## 新竹縣政府工程查核代表照片表

工程名稱：新社及仁義市場公廁改善工程

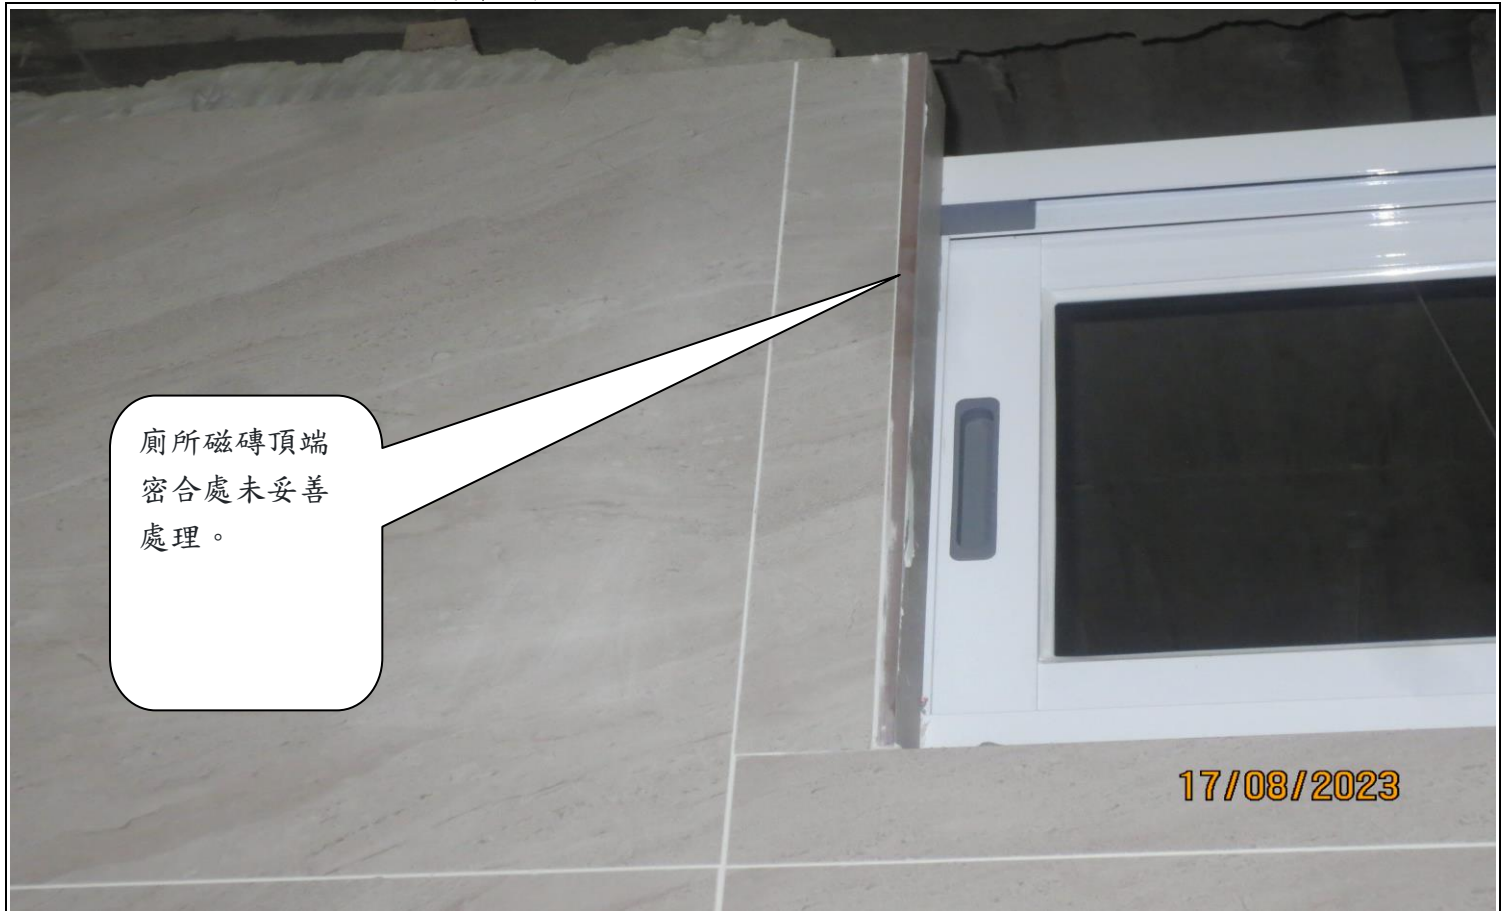
本工程新社市場公廁入口與外側既有地坪界面之收尾處，建議將外面原有地磚以全尺寸置換方式收尾。
